II/101 Brandýs Nad Labem - přeložka - Část obchvat Zápy

Most přes Ostrovský potok

SO 203 / 001

27

Náčrt výkopu

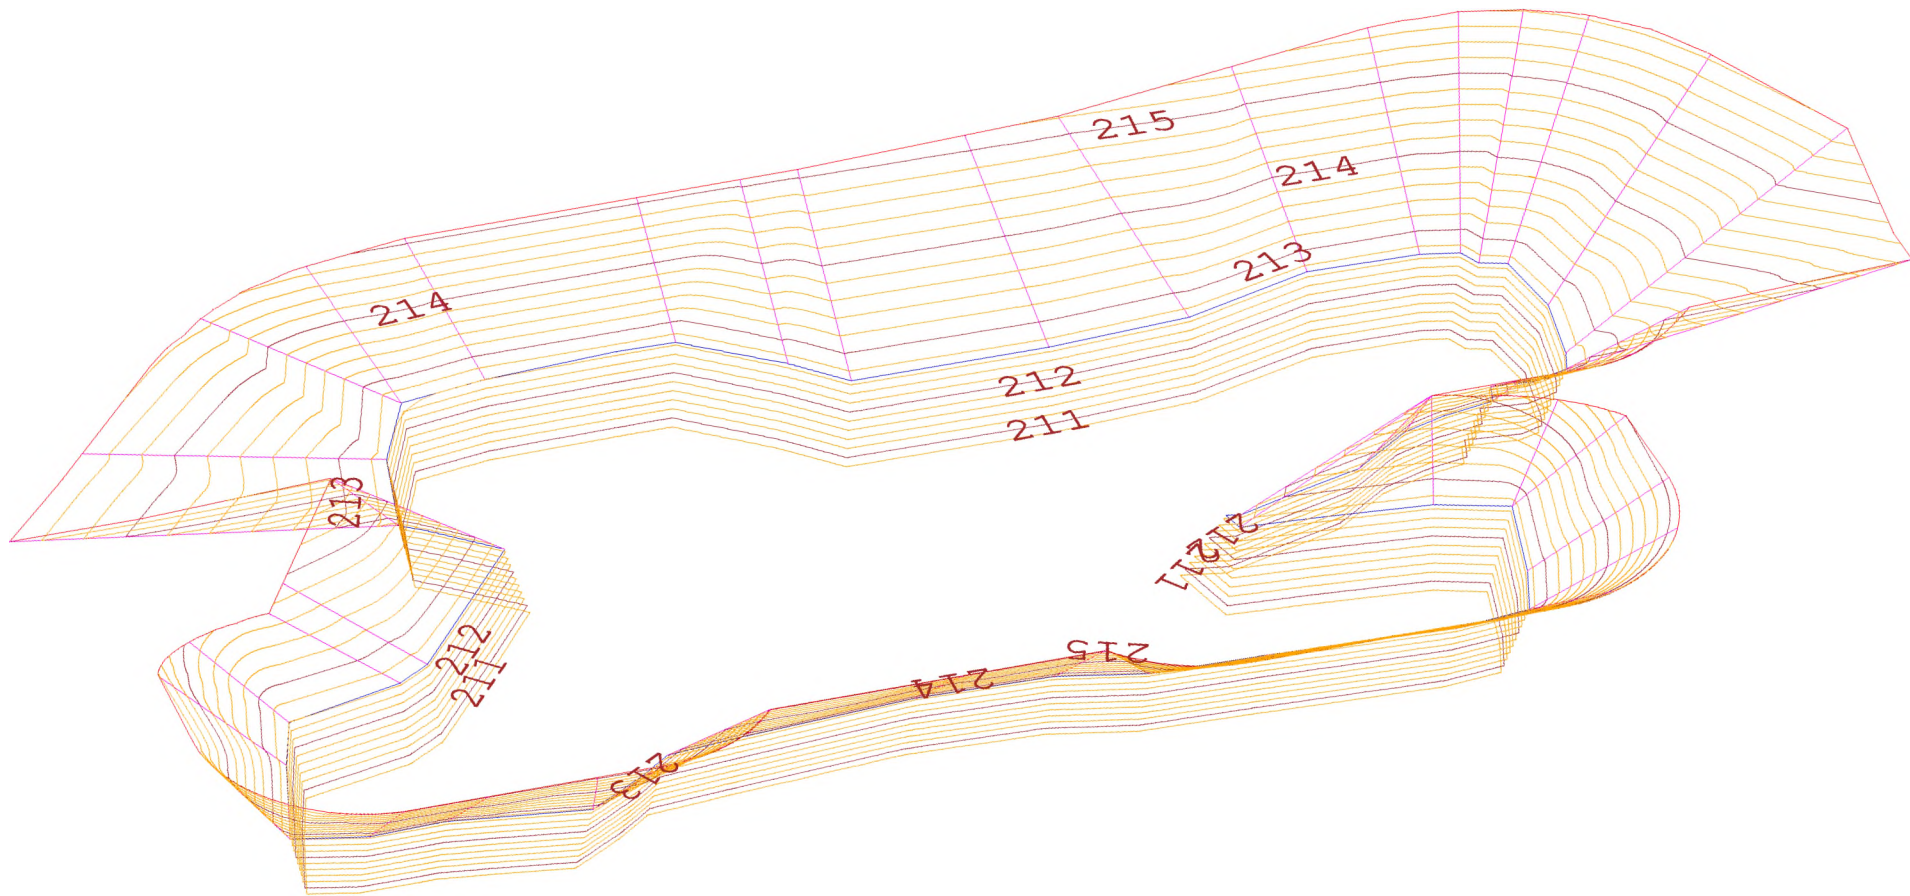
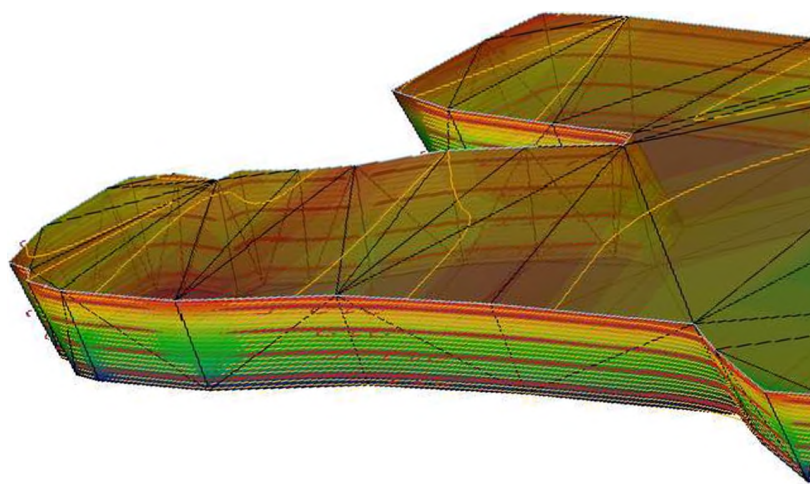
V rámci výkopových prací na základech objektu SO 203 nastalo vtékání vody do výkopové jámy. Důvod podmáčené základové spáry je průsak podzemí vody skrz dno jámy a taky průzkumný vrt. Proto bylo na místě svoláno jednání. Projektant navrhuje základovou spáru ošetřit následovně.

V čase jednání základová spára nebyla vodorovně. Výškový rozdíl mezi nejvyšším a nejnižším místem je cca 30cm. Proto bude v místě označeného na obrázku provedeno srovnání základové spáry tak, aby tvořila střechu. Následně tato spára bude celoplošně zasypana kameny frakce 10-30 cm, v mocnosti 15-25 cm. Na takto připravenou základovou spáru už je možno pokládat podkladní beton, který bude do výšky základové spáry nosné konstrukce. Průzkumný vrt bude zalitý betonem.

Kubatura výkopu :	1518,2 m³
Kubatura podkladního betonu :	550,9 m³

Náčrt podkladního betonu

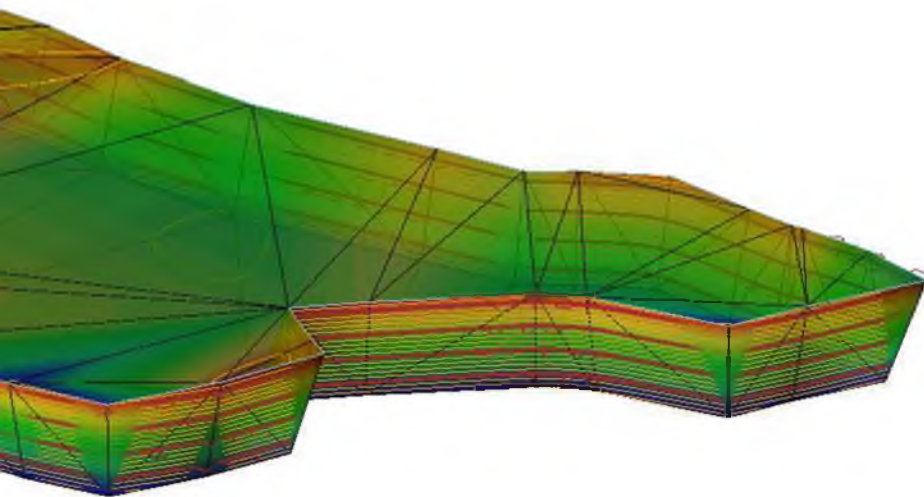
V rámci výkopových prací na základech objektu SO 203 nastalo vtékání vody do výkopové jámy. Důvod podmáčené základové spáry je průsak podzemí vody skrz dno jámy a průzkumný vrt. Z tohoto důvodu bylo navrženo zasypaní základové spáry kameny frakce 10 - 30 cm, v mocnosti 15 - 25 cm. Na takto připravenou základovou spráru byl položen podkladní beton a průzkumný vrt byl zalit betonem.

Kubatura podkladního betonu: 550,9 m³

Náčrt zaměřeného klínu

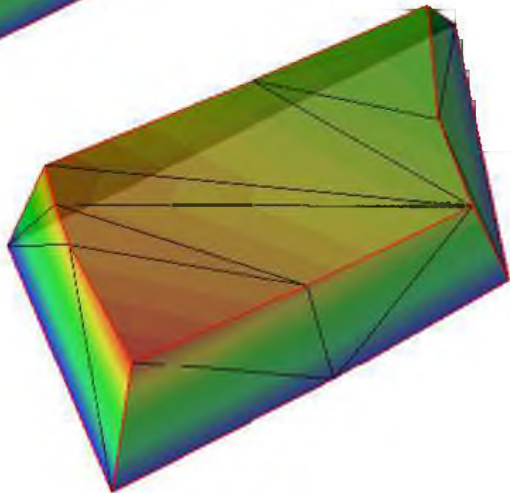
V rámci podrobné realizační dokumentace byla upřesněna kubatura mezerovitého betonu, která v návaznosti na přesná 3D model celé konstrukce byla oproti zadávací dokumentaci lehce zvýšena. V rámci realizace pak byla zastižena horší geologie v přechodové oblasti než bylo očekáváno. Aby výsledná přechodová oblast dosáhla požadovaných parametrů, byl únosný klín z mezerovitého betonu prodloužen.

Výše uvedené změny mají za následek zvětšení objemu mezerovitého betonu na skutečně provených 261 m³. Tato změna byla provedena za účelem dosažení potřebné kvality díla.

klín v přechodové oblasti č.2: $105,3 \text{ m}^3$

klín v přechodové oblasti
č. 1: $155,9 \text{ m}^3$
